Bauherr:		Stadt Bitterfeld-Wolfen	
Baumaßnahme:		Schnittstellengestaltung Bahnhof Wolfen	
Bauort:		Bitterfeld-Wolfen OT Wolfen

Lageplan Überbauung Kabeltrasse		Plan Nr. : 2	
Antragsunterlagen		Blatt Nr. : 1	
Datum:		Maßstab : 1:250	
Dateiformat : GVP		Lagesystem : LS 150	
Software : Gvision		Höhenbezug : NNN

Schnitt A-A Überbauung Kabeltrasse Antragsunterlagen		Plan Nr. :	3
		Blatt Nr. :	1
		Maßstab :	1:25
		Lagesystem :	LS 150
		Höhenbezug :	NHN
Dateiname:	L:\Wolfen\Bahnhof Wolfen\2014-2 Ausführung BA2\Überbauung Kabeltrasse\Querschnitt Kabeltrasse		
Dateiformat:	GVP	Software:	Geovision

Von: Christine.Schaefer@deutschebahn.com
Gesendet: Donnerstag, 3. Dezember 2015 13:25
An: Claudia Ladde
Cc: Gerhard.Braune@deutschebahn.com
Betreff: Antwort: Überbauung Kabeltrog Bhf Wolfen

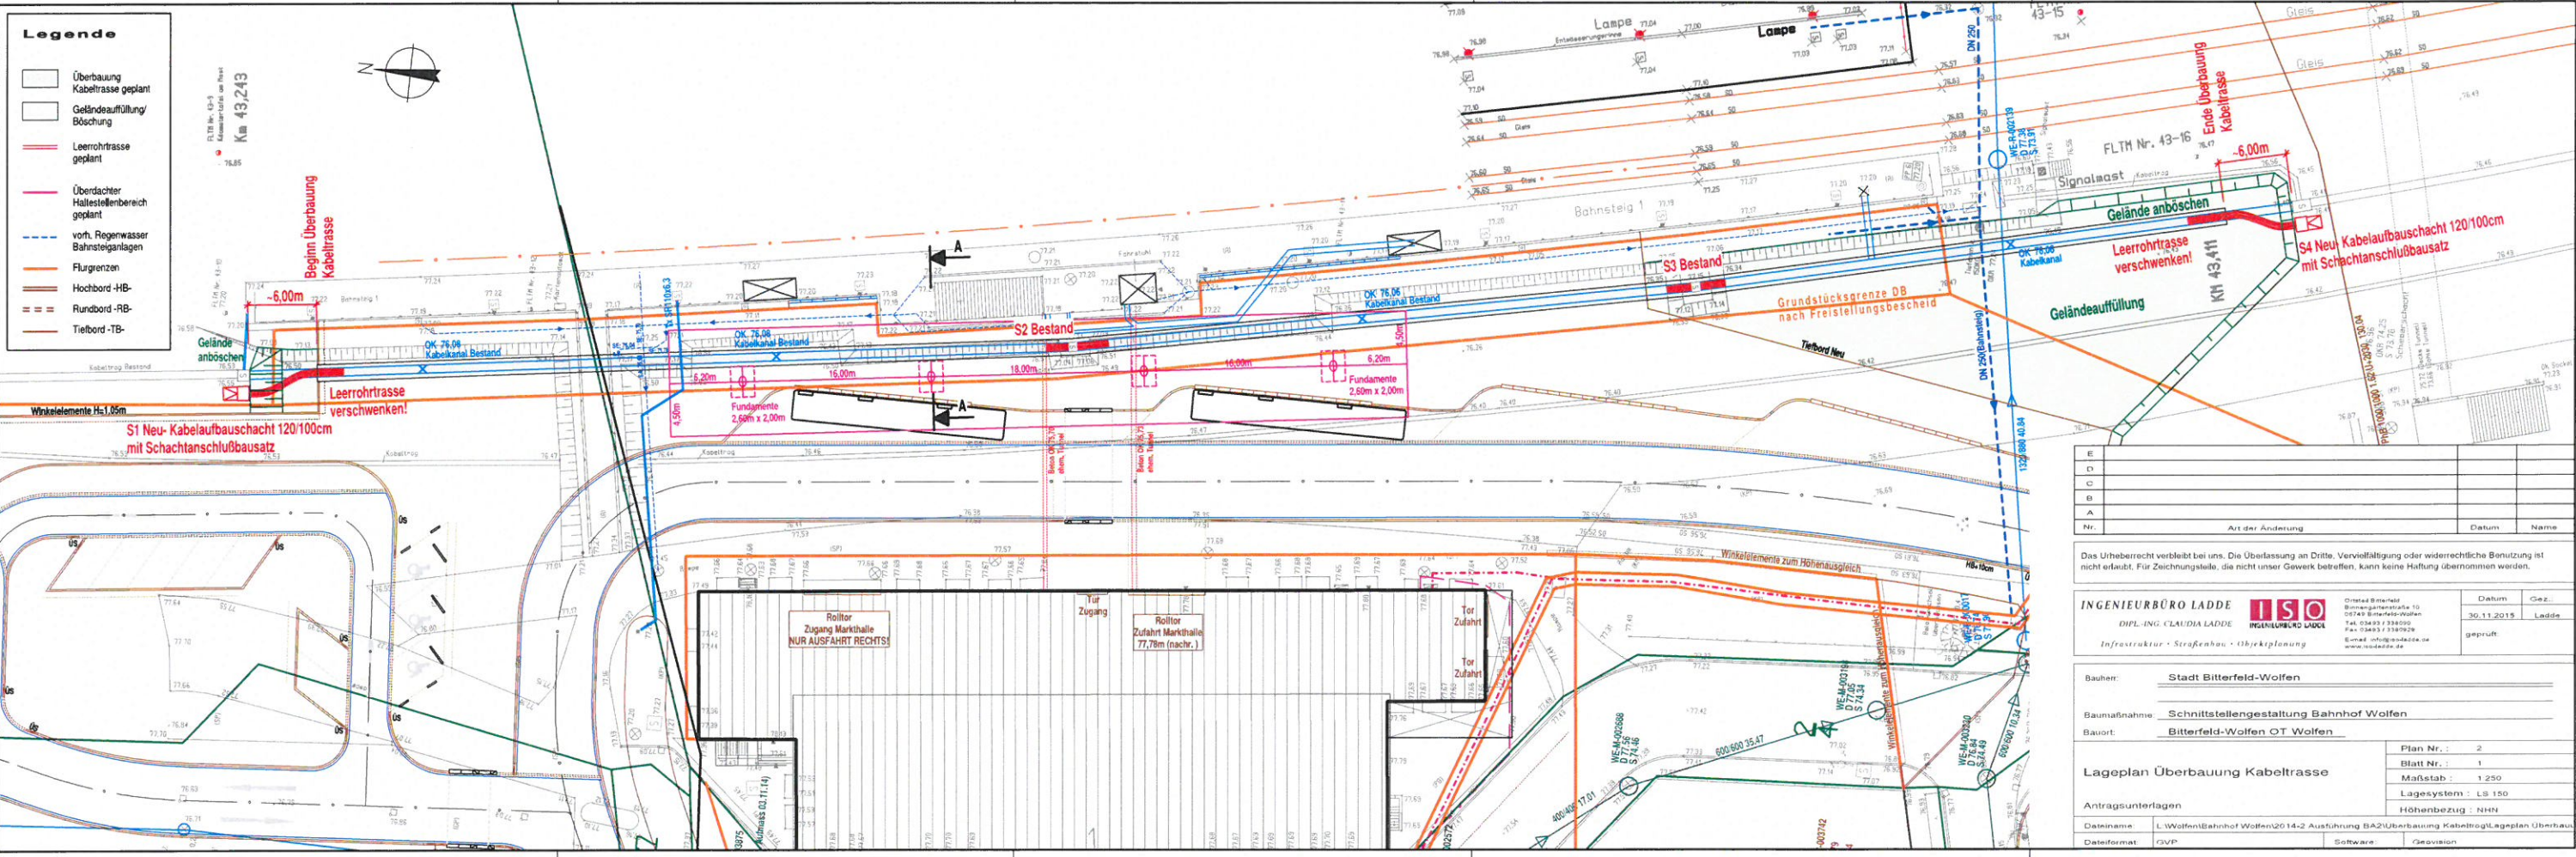
Ihre Planungsunterlagen zur Schnittstelle Bahn/Stadt Bf Wolfen haben wir erhalten und vorgeprüft. Diese entsprechen den bisherigen Abstimmungen zur Anpassung der Kabeltrasse:

- 1. Überbauung des vorh. KK auf einer Länge von ca. 165m und**
- 2. Anpassung der Übergangsbereiche je Seite ca. 6m inkl. je 1 neuer Schacht und Schachtanschlußbausatz .**

Die Weiterleitung an den Prüfstatiker kann erfolgen.
